INSTITUTO NACIONAL DE VIAS PROCESO MISIONAL EJECUCIÓN DE PROYECTOS DE INFRAESTRUCTURA DE TRANSPORTE MANUAL DE INTERVENTORÍA OBRA PÚBLICA SOLICITUD DE ADICIÓN Y/O MODIFICACIÓN Y/O PRÓRROGA CONTRATO DE OBRA	CÓDIGO	MEPI-MN1-IN-12-FR-1
		VERSIÓN	1
		PÁGINA

OBJETO DEL CONTRATO DE OBRA:
MEJORAMIENTO DE MUELLE FLUVIAL EN LA COMUNIDAD DE RIOSUCIO (MUELLE ESCOLAR) EN EL RIO ATRATO DEPARTAMENTO DE CHOCO

ASUNTO: SOLICITUD APROBACIÓN DE MODIFICACIÓN No.1 AL CONTRATO No. 4960 DE 2023, POR REDISTRIBUCIÓN DE RUBROS POR MAYORES CANTIDADES DE OBRA

INSTITUTO NACIONAL DE VÍAS
PROCESO MISIONAL EJECUCIÓN DE PROYECTOS DE INFRAESTRUCTURA DE TRANSPORTE
MANUAL DE INTERVENTORÍA OBRA PUBLICA
ACTA DE MODIFICACIÓN DE CANTIDADES DE OBRA

Ilustración 1. Planta estructural de la intervención

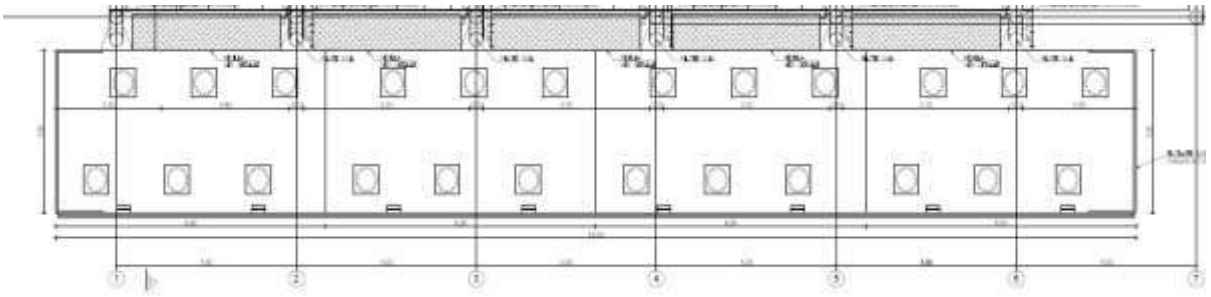
La necesidad de realizar la modificación de las cantidades de obra radica en los diseños aprobados por la interventoría con respecto al mejoramiento que se hará del muelle Escolar, ubicado en la comunidad de Riosucio. Estas actividades se resumen en la construcción de la ampliación al costado del muelle existente realizando el pilotaje de pilotes metálicos de acero al carbón diámetro 12 ", junto con la construcción de cuatro unidades flotantes de 6.00 metros x 3.00 metros de longitud cada uno.
